レモジャパン株式会社
 営業部

レモコネクタ 新コレットへの移行のご案内

① 00シリーズ

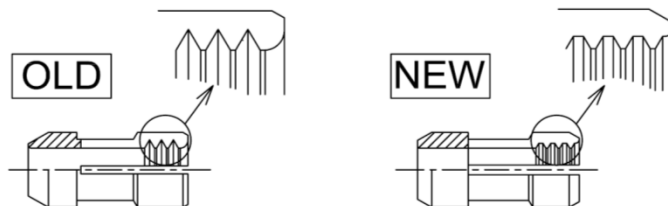
変更点： 外観上の変更はありませんが、内部の凹凸の形状が、ネジ溝形状から平行台形状になります。

② Sシリーズ/Yシリーズ

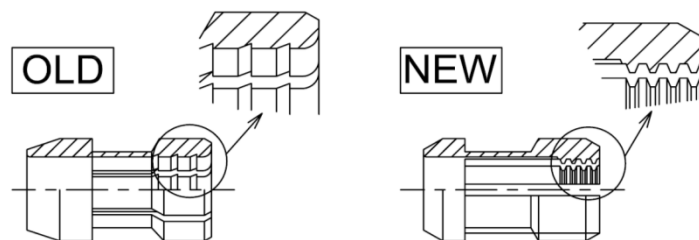
変更点： 外観上の変更はありませんが、内部の凹凸の先端形状が、斜め鋭利形状から台形状になります。
